## Optimisation du projet

## Parc éolien des Colchiques

**Communes d'Accolans, de Bournois,  
de Mancenans et de Soye  
Département du Doubs (25)**

Juillet 2023 - Version consolidée Février 2024

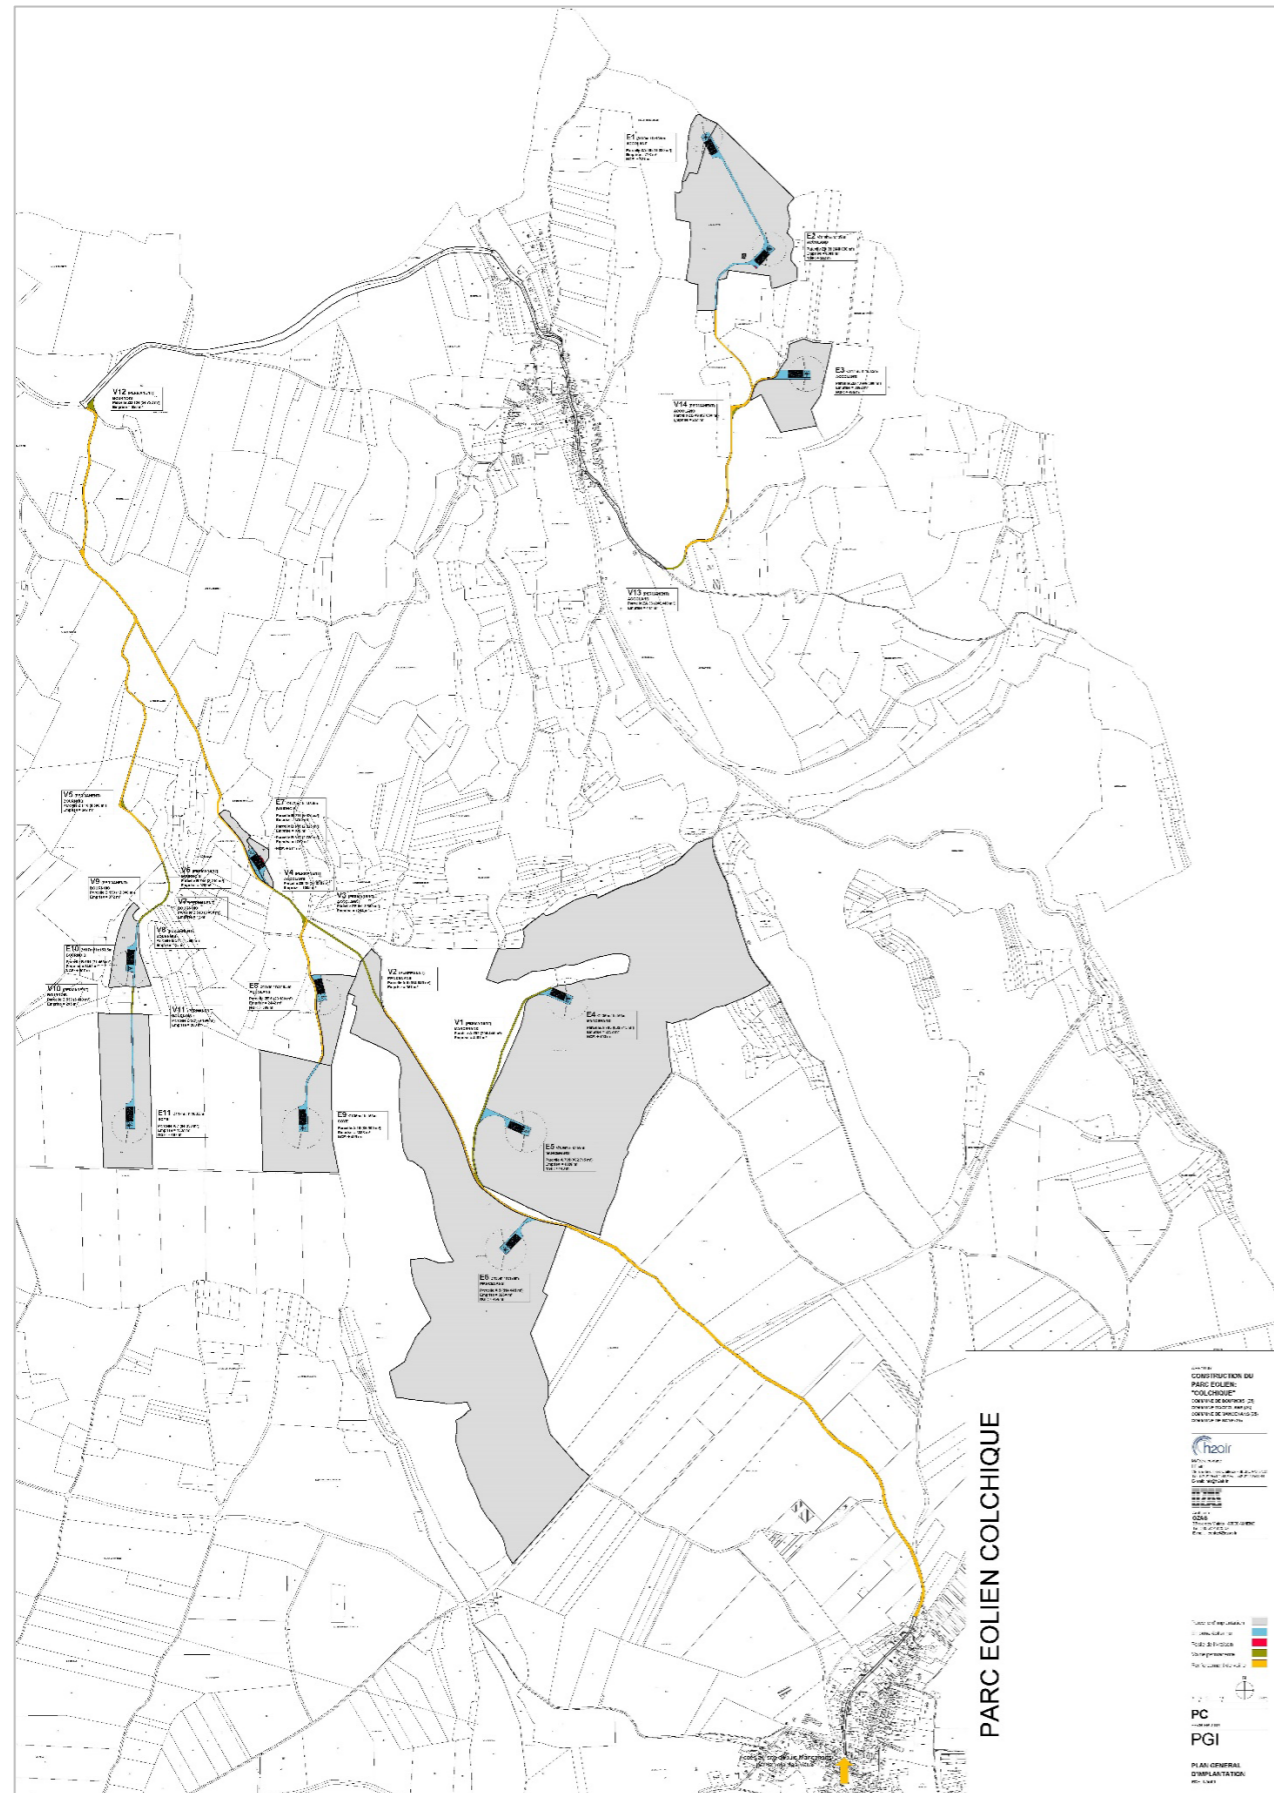
L'emplacement de plusieurs éoliennes a été légèrement modifié afin de limiter le déboisement et d'éviter la coupe d'arbres à cavité. Par exemple, l'éolienne E7 a été décalée de l'autre côté du chemin afin de se trouver au centre d'une zone déboisée.

Les mesures A-2 et A-3 présentées dans l'étude d'impact du projet éolien des Colchiques ont été ajoutés sur le Plan Général d'Implantation :

- Mesure A-2 : Création d'une route forestière
- Mesure A-3 : Réhabilitation de voirie

Dans un souci de cohérence, l'emplacement de l'éolienne E9 a également été optimisé. Cette plateforme est maintenant localisée à l'embranchement des chemins. L'emplacement de E11 a été maintenu dans la zone où les arbres ont été coupés en 2018.

# 2) Plan Général d'Implantation optimisé

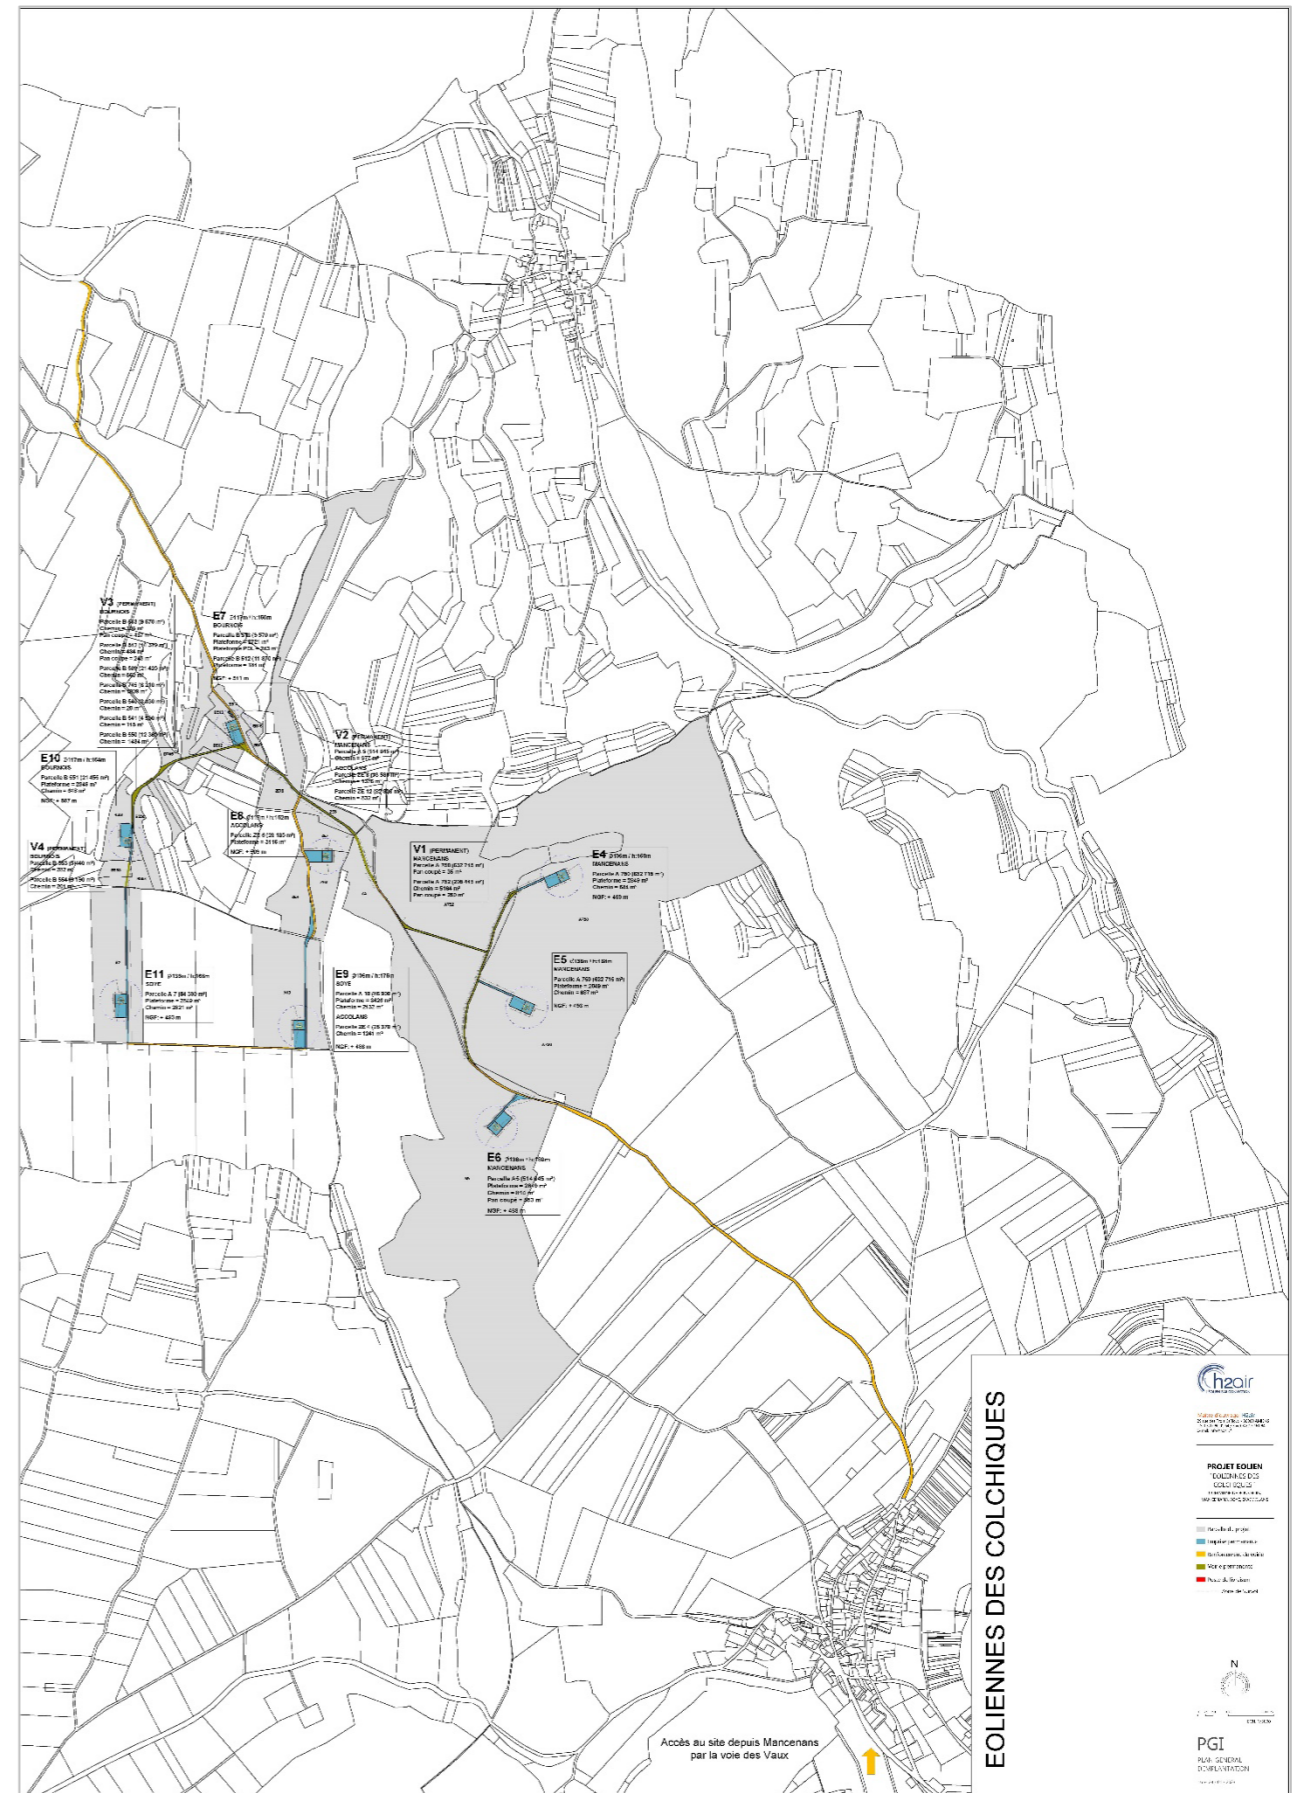
En effet, les demandes de compléments ont souligné les enjeux liés aux éoliennes E1, E2 et E3. Le pétitionnaire a donc décidé de retirer ces éoliennes du projet. Cette démarche a amené une réflexion concernant les chemins d'accès et les éoliennes E4 à E11. De légères modifications permettent donc d'optimiser le projet tout en limitant son impact sur la biodiversité. Elles sont présentées dans ce dossier.
